改区调整需求:

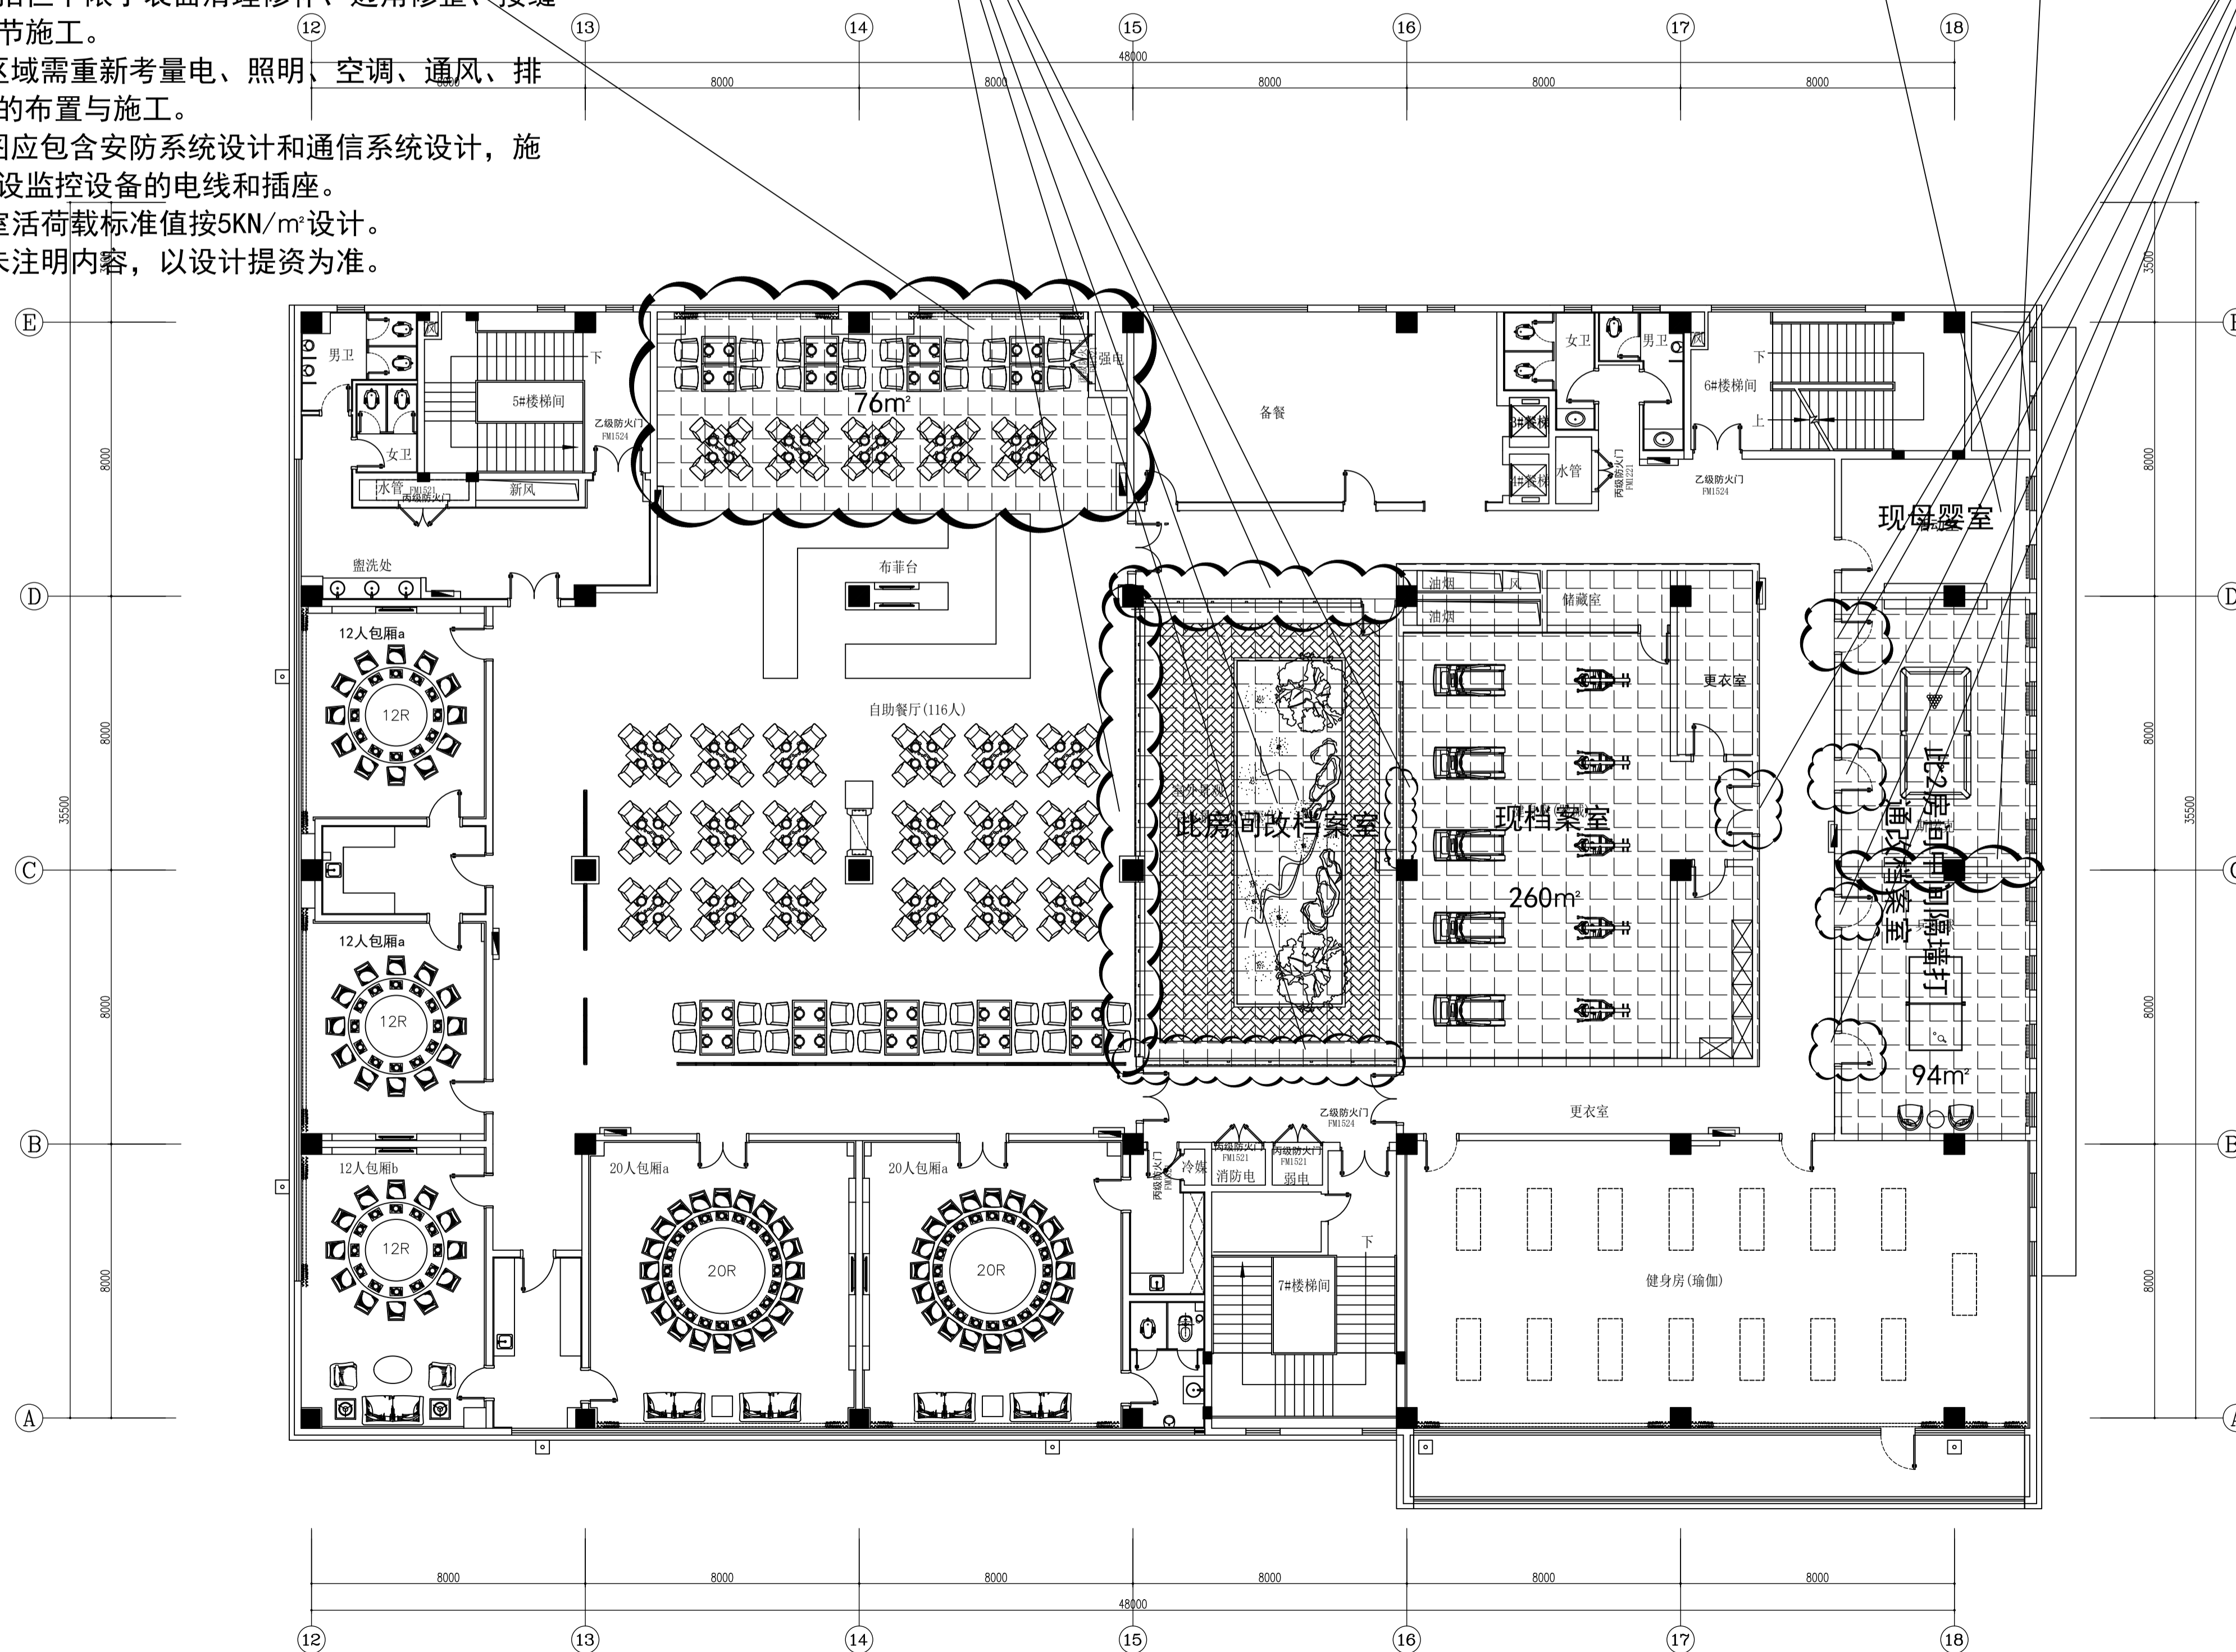
- 1、分隔做党员活动室、母婴室共2个房间;
- 2、母婴室尺寸可参考现有母婴室, 满足一个沙发+一张办公桌摆放;
- 3、采用玻璃隔段围合及分隔, 玻璃用防隐私性, 是否到顶由工程判定, 因考虑房间内空调通风, 建议不到顶;
- 4、现有地面、墙面、顶棚做好收边收口处理;
- 5、母婴室新增洗手池和直饮水机接口。

室外景观区调整为档案室, 需求:

- 1、外侧围合玻璃隔段拆除, 采用防火隔墙;
- 2、靠现有档案室16轴拆除3跨玻璃, 与现档案室打通为大档案室;
- 3、现有地面木地板拆除, 重新铺贴瓷砖, 与右侧现有档案室地面一致。
- 4、现有顶棚为亚克力透明材质需拆除, 采用其它材料封闭处理, 起到隔热、防火要求;
- 5、外扩档案室无新增开门需求, 如有规范要求, 开门位置靠B轴方向;
- 6、相应完善该房间机电;

此2房间的中间隔墙(C轴)拆除打通为档案室, 需求:

- 1、中间隔墙拆除, 及墙面、吊顶、地面的修复及收边;
- 2、现有地面、墙面、顶棚按现状不处理;

此房间无需工程改造, 仅用途改变, 现母婴室改办公室

所有档案室的门需更换为防火防盗门, 同现有木门外观颜色, 现为木门
